TO-220 P MOS

P-CHANNEL MOSFET in a TO-220 Plastic Package.

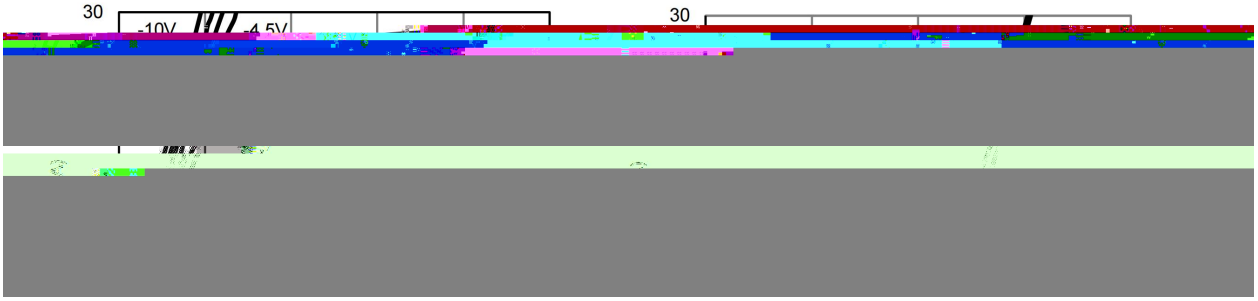
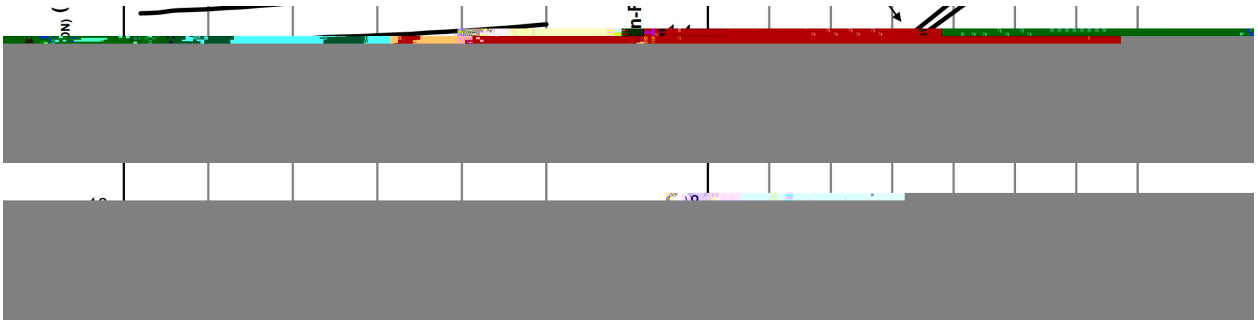
F	2018-7				
G	2019-11-30	2	RDSON 上限由原来的 22mR 改为 27mR		
H	2022-7-9	2 3	庞隆基申请 RDSON 上限由原来的 27mR 改为 35mR（典型值 18 改成 30），更新曲线图
